《重庆璧山工业园璧城组团控制性详细规划》C07-2、C07-3等地块修改论证报告及修改方案

修改前土地利用规划图

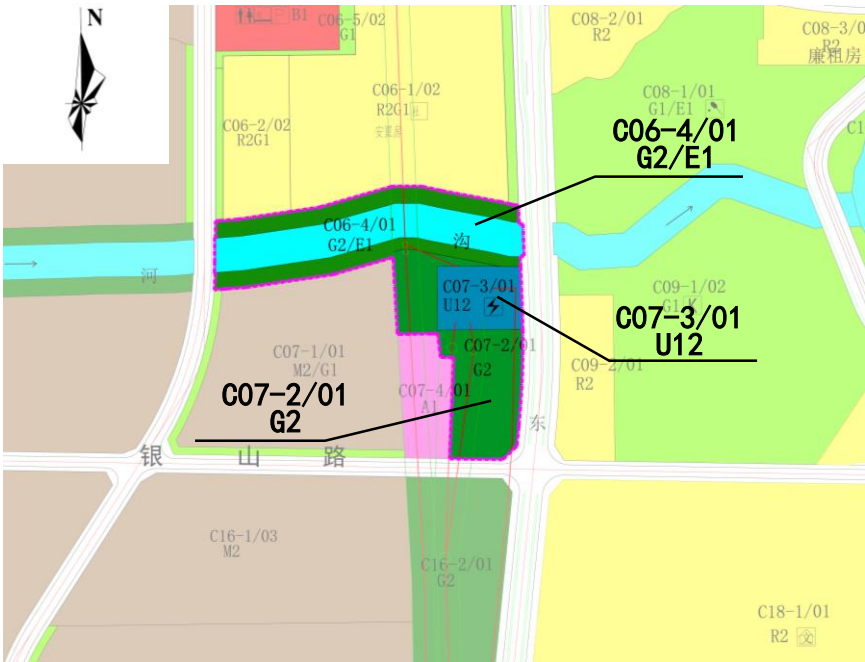
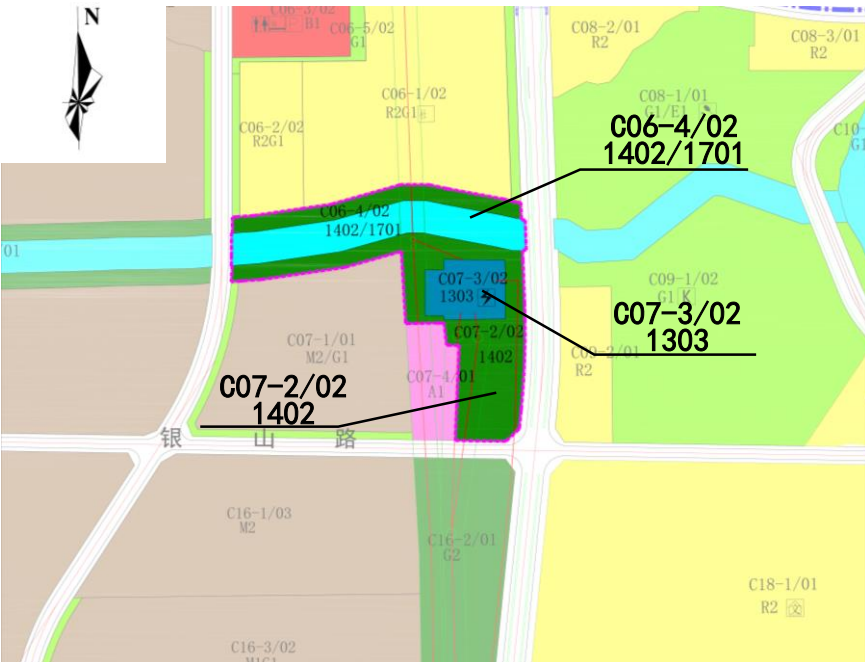
修改内容：1. C07-3地块修改
结合东林变电站扩建方案 and 实际权属红线，落实扩建后变电站用地需求。规划修改后，C07-3/02地块为供电用地，地块面积0.70公顷。
2. C06-4地块修改
考虑地块完整性，将修改前C06-4/01地块位于两叉河以南区域绿地并入C07-2地块。规划修改后，C06-4/02地块为防护绿地和河流水面，地块面积2.21公顷。
3. C07-2地块修改
结合调整后东林变电站地块范围，考虑变电站外围防护用地完整性，以两叉河沟南侧岸线为界，将C06-4/01地块位于两叉河以南用地合并至C07-2/01地块。规划修改后，C07-2/02地块为防护绿地，地块面积2.47公顷。
